Onderwerp
Reactie voorontwerp
bestemmingsplan 'Waterberging
Grootslag'

Datum	6 januari 2011	Telefoon	072 - 567 81 52
Onze referentie	U2011/14	E-mail	jwater@veiligheidsregio-nhn.nl
Uw referentie	email	Bijlagen	
Uw email van	29 december 2010	Onderwerp	Advies externe veiligheid voorontwerp bestemmingsplan Waterberging Grootslag te Lutjebroec

Datum 24 januari 2011
Behandelend ambtenaar Lenny Weaver
Onderwerp Voorontwerpbestemmingsplan 'Waterberging Grootslag'

Datum : 01-02-2011
Verzonden :
- 4 FEB 2011
Uw brief van :
Uw kenmerk :
Ons kenmerk : 425834
Inlichtingen bij : dhr. K. Schoenaker
Doorkiesnummer : 0228-565760
Onderwerp : Voorontwerp bestemmingsplan "Waterberging Grootslag"
Aantal bijlagen : 2

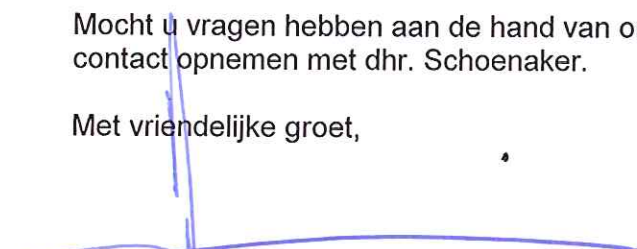
In de wandelinventarisatie is een mogelijke route beoogd door het plangebied en over het weiland ten zuiden van de Weelen, tot aan de Gouw (zie ook de bijlage). Als zowel beheerder en eventuele pachter akkoord zijn, is alleen een brug nodig als verbinding.

Mocht de verbinding er komen dan moet op alle manieren worden voorkomen dat er honden op de aangrenzende weilanden komen. Schapen begrazen de aangrenzende weilanden. Gevallen waar schapen door honden een sloot in zijn gejaagd, of zijn aangevallen geven een negatief beeld aan recreatief medegebruik. De juiste (uitvoering van) voorzieningen als brug en overstapjes kan het voor honden vrijwel onmogelijk maken om deze over te steken en dus het gebied in te gaan.
